PROGETTO: **“Progetto per la costruzione e l’esercizio di una Centrale Fotovoltaica a terra e delle relative opere di connessione alla RTN, con potenza del campo fotovoltaico pari a ~~39,95 MWp~~ **38,11 MW**, insediata su circa ~~49 ha~~ **47 ha** e capacità di generazione pari a ~~35,20 MW~~ **34,72 MW**; da realizzare in area agricola, in regione Sos Compensos, nel Comune di Sindia (NU). Con mantenimento e miglioramento delle potenzialità agro-zootecniche esistenti”.**

Procedura di VIA: **codice ID_8139**

OGGETTO: RISCONTRO E CHIARIMENTI ALLA RICHIESTA INTEGRAZIONI DEL CTVA – MASE prot. 0003755 del 29/03/23 CON TRASMISSIONE ELABORATI INTEGRATIVI E DI VARIANTE SOSTANZIALE

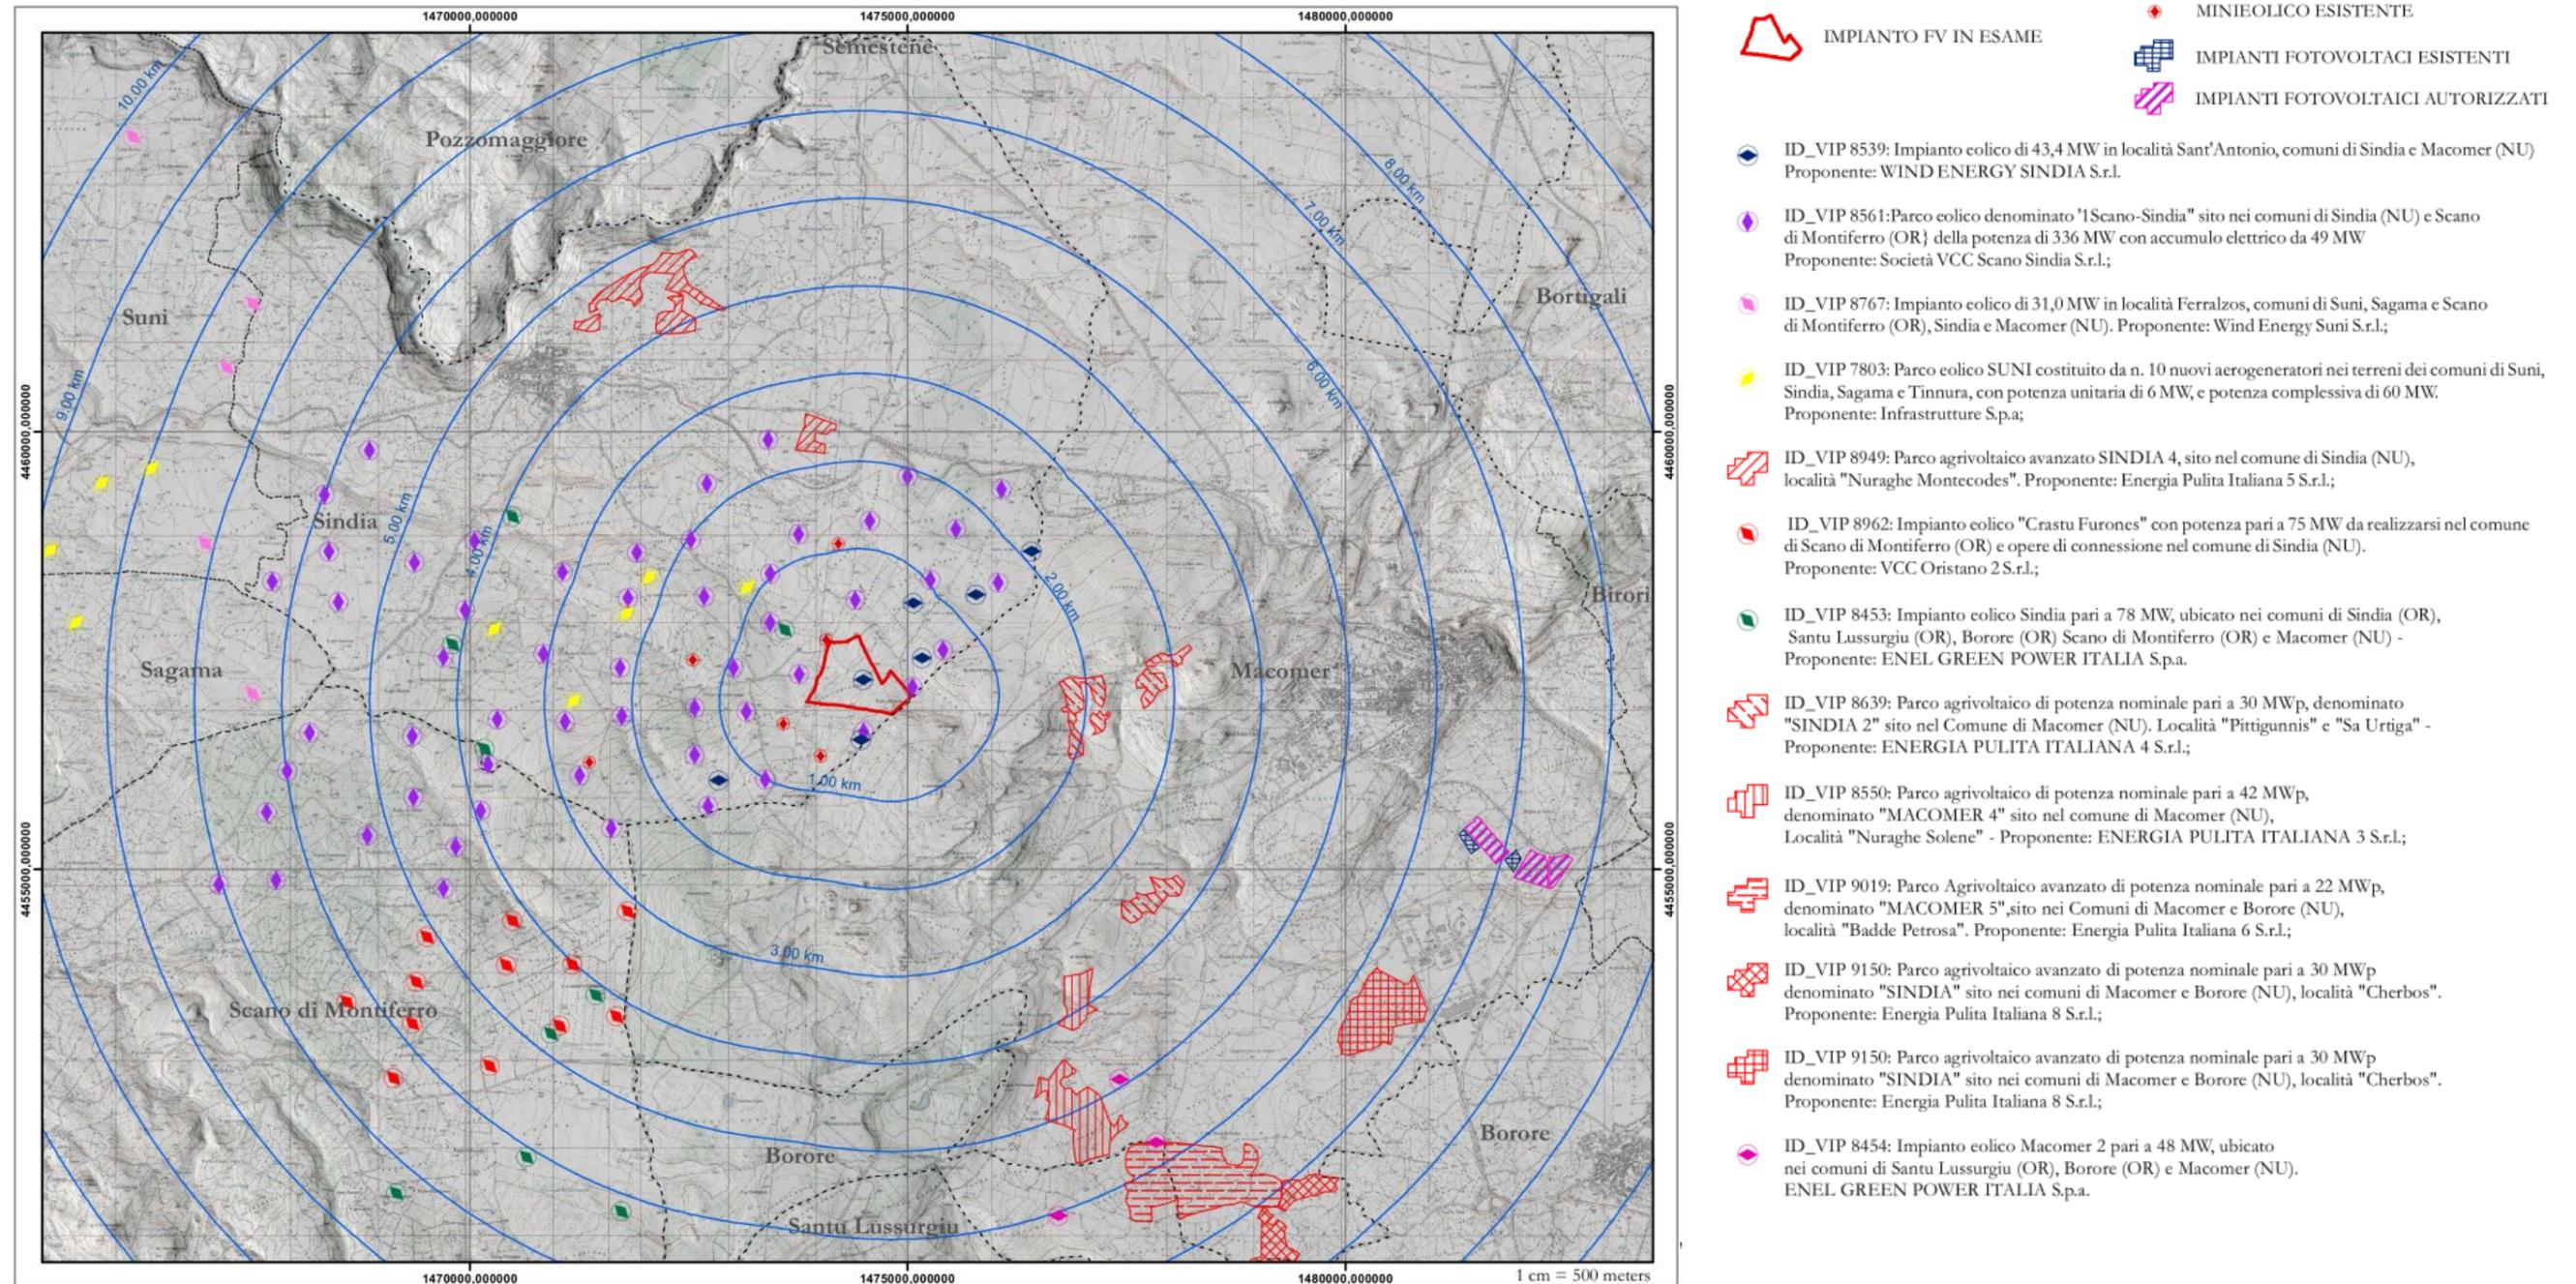
1.2.a indicare le modalità di approvvigionamento idrico per le operazioni di lavaggio e pulizia dei pannelli fotovoltaici.

I moduli fotovoltaici (sia a posa fissa che su tracker) **sono normalmente “autopulenti” con le piogge di stagione**. Le saltuarie operazioni di pulizia (da effettuarsi solamente quando necessario, per togliere la polvere conseguente a piogge molto sporche portate dai venti di scirocco), **si effettuano con acqua demineralizzata senza utilizzo di detersivi** (o anche a secco per le polveri semplicemente poggiate sui moduli).

L’acqua è trasportata fra le corsie dei tracker con mezzi leggeri, carrellati, dotati di serbatoio da circa 1 mc e di gruppo di pressurizzazione e demineralizzazione. E’ previsto l’impiego di veicoli elettrici appositamente accessoriati.

L’acqua necessaria alla pulizia dei moduli è di quantità contenuta (circa 1 lt/modulo); considerato che le operazioni di pulizia si sviluppano nell’arco di **circa 20 gg**, richiedono un fabbisogno giornaliero d’acqua (per circa 62.500 moduli) **di circa 3,2 mc/giorno**; valore compatibile con la risorsa idrica potenzialmente disponibile nelle vicinanze (abbeveratoio con cisterna di accumulo, presente in posizione antistante il cancello di accesso al predio) e nel pozzo artesiano esistente all’interno del predio (da ripristinare nella sua funzionalità elettromeccanica).

Al momento i due punti di prelievo/accumulo dell’acqua sopra citati sono in stato di abbandono e sarà necessario ripristinarne l’efficienza in fase di costruzione dell’impianto; sarà comunque sempre possibile effettuare una nuova trivellazione per la costituzione di un nuovo pozzo artesiano. La disponibilità della risorsa idrica permetterà altresì di curare la fase evolutiva delle essenze da impiantare per la mitigazione perimetrale, per assicurarne un facile attecchimento.

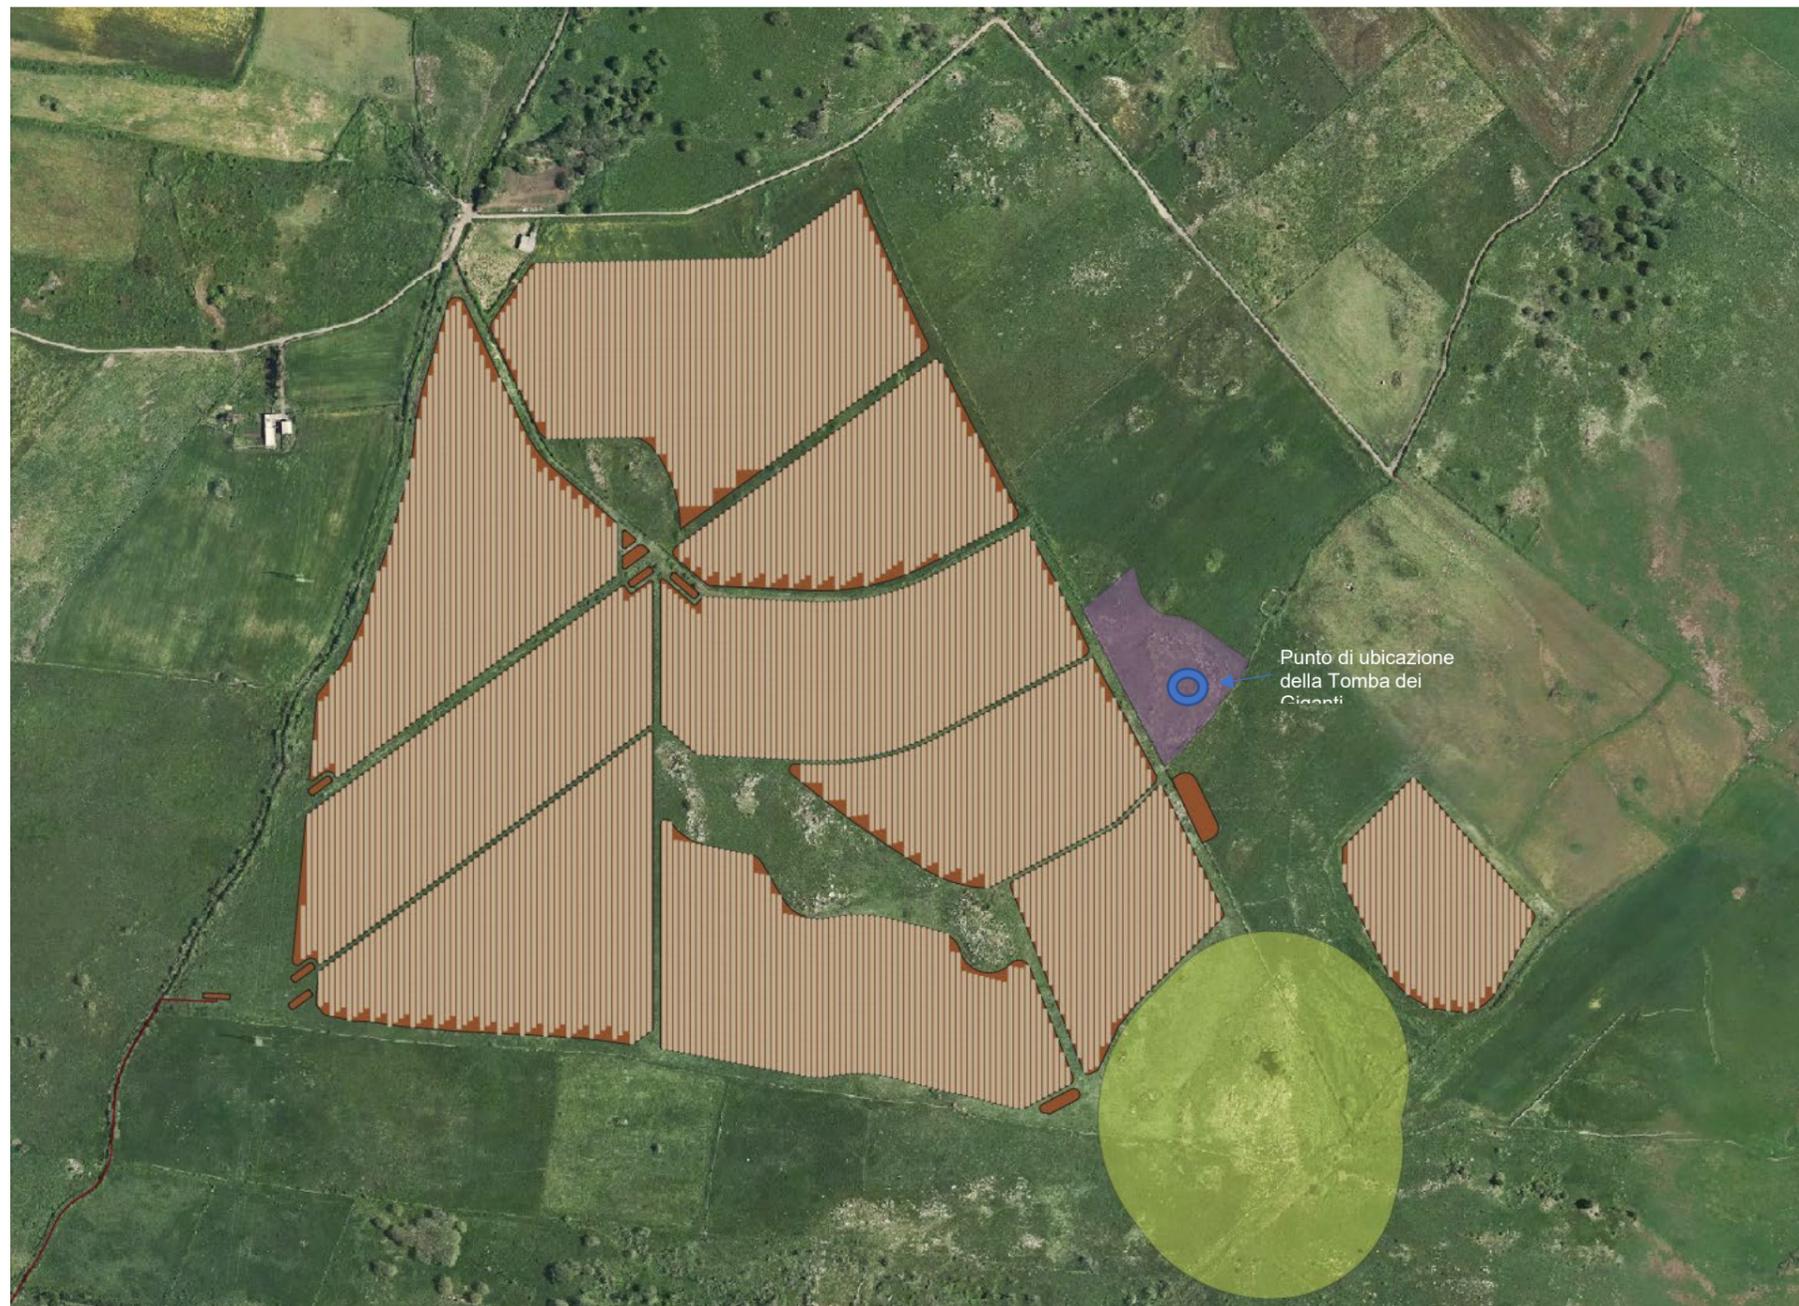
1.3.a effettuare una verifica sulle opere presenti e/o autorizzate e/o in corso di autorizzazione o di VIA, che possono creare impatti cumulativi con l'impianto in esame.

Dalla ricerca effettuata (avvalendosi dei dati disponibili sul sito del MASE e dalle rilevazioni/conoscenze nelle aree limitrofe) risulta il seguente scenario, su un'area con centro sull'impianto e raggio di 8÷9 km.

Risulta evidente l'elevata concentrazione di torri eoliche in fase di autorizzazione; l'impianto Fotovoltaico più vicino (ID_VIP 8639 da 30 MWp) dista circa 2 km dal perimetro dell'area di impianto.

Si osserva che una torre eolica, di cui al progetto ID_VIP 8539, è prevista proprio all'interno dell'area contrattualizzata per la realizzazione della centrale FV in esame.

5.1.a Planimetria con sondaggi da realizzare nelle aree di scavo.

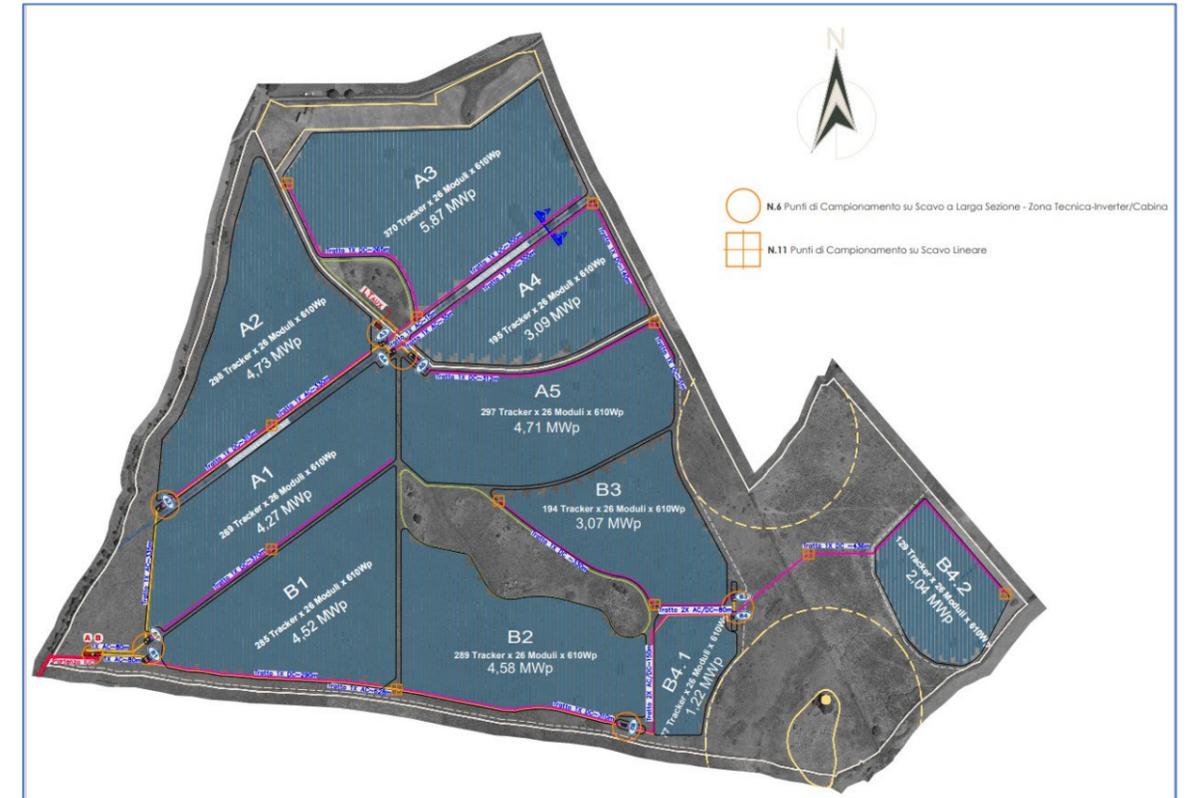
5.1.a indicare in planimetria i sondaggi che si intende realizzare nelle aree di scavo;

Nell'area di centrale si hanno scavi prevalentemente superficiali (circa 50 cm di profondità), riguardanti prevalentemente la posa delle canalette prefabbricate in cls ove posare i cavi elettrici, **per uno sviluppo lineare di circa 5.250 ml e per una volumetria di circa 2.380 mc.**

Ai fini della caratterizzazione di suoli, per la ricerca del set analitico riportato nella tabella 4.1 del DPR 120/17, **trattandosi di opere lineari, sarà necessario provvedere (a termini della Tabella 2.1) al prelievo di almeno N.11 campioni (almeno uno ogni 500 ml).**

Sono stati previsti pertanto N.6 campionamenti, in ciascuna delle zone tecniche deputate ad ospitare Inverter e/o cabine elettriche oltre ad altri N.11 campionamenti in zone significative dei tracciati di scavo previsti per la posa delle canalette in cls per passaggio cavi.

Punto X1

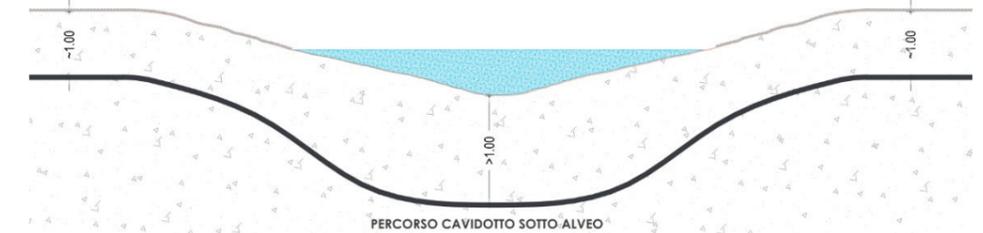
5.2.a specificare la tecnica di posa in opera dei cavi in corrispondenza di tali attraversamenti indicando le modalità di gestione delle terre qualora vengano effettuati scavi.

Ponticello su affluente del Rio Mene, da attraversare sotto alveo (ad almeno un 1 m di profondità), previa posa di contro tubo con talpa teleguidata.
